Comune di Malegno

# STUDIO GEOLOGICO A SUPPORTO DEL PIANO DI GOVERNO DEL TERRITORIO

RELAZIONE DESCRITTIVA

Data	Descrizione	Redatto	Controllato	Approvato
AGGIORNAMENTI E REVISIONI	c				
	b				
	a	giugno 2009	Modifiche all'area di conoide del torrente Lanico a correzione della precedente errata perimetrazione dell'area di Conoide Attiva (Ca)

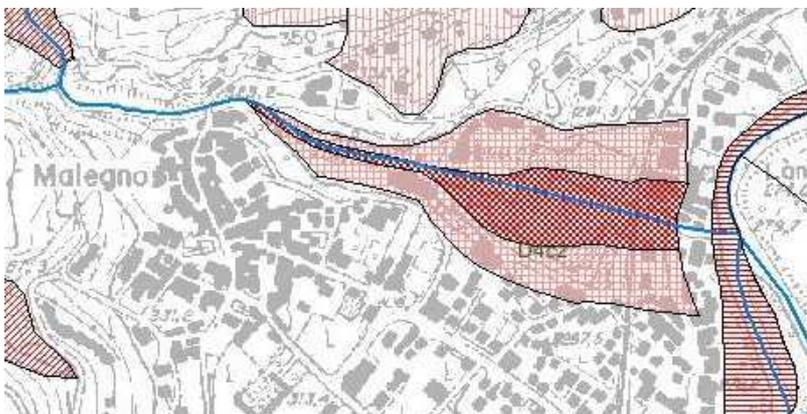
A seguito dello studio presentato la Regione Lombardia con suo parere del dicembre 2002 prot. z1.2002.56096, richiamava la necessità di rivedere la perimetrazione dell'ambito di conoide attiva Ca, prolungando il perimetro sino a comprendere l'asta e le sue pertinenze. Si rilevava inoltre (sempre nel parere della Regione Lombardia) l'attribuzione dell'area di possibile interessamento del trasporto solido del Lanico alla sola asta, mentre nella carta di fattibilità veniva richiamata la possibile azione di trasporto solido anche nelle aree esterne all'alveo.

Le correzioni che sono state apportate si riferiscono, all'ampliamento dell'ambito di conoide attiva Ca e all'inserimento di una porzione di conoide protetta Cp. In tal senso si possono ritenere correzioni a favore di sicurezza e maggior cautela.

L'attuale perimetrazione dell'area di conoide non comprende infatti la zona di possibile espansione dell'area esondabile in sponda sinistra orografica che era stata individuata nello studio idraulico. Tale area risulta infatti inserita nella carta di fattibilità in classe 4 ma risulta in una porzione di conoide inattiva Cn.

L'attribuzione di una porzione di area in CP quando precedentemente era inserita in Cn deriva dal fatto che nello studio idraulico la sezione di deflusso critica era ritenuta quella di attraversamento della fabbrica a valle dell'area in Cp. L'area di possibile espansione delle portate liquide e liquido fangose può quindi prendere origine da questo punto verso valle. La zona inserita come Cp si trova a monte di questa sezione e sarebbe interessata dalle sole acque di riflusso o da battenti molto bassi di esondazione liquida.

A favore di sicurezza si ritiene comunque di inserire anche questa porzione di area in Cp.

Le modifiche proposte sono pertanto tutte a favore di sicurezza e trasformano ambiti che prima erano inseriti in zona Cn in aree inserite in Ca e Cp. Per quanto riguarda la carta di fattibilità non è stato modificato nessun perimetro della perimetrazione approvata dalla regione Lombardia nel 2003 ma si è solo suddivisa l'area di sponda sinistra che prima riportava la classe 4 nelle due distinte sottoclassi Ca e Cn.
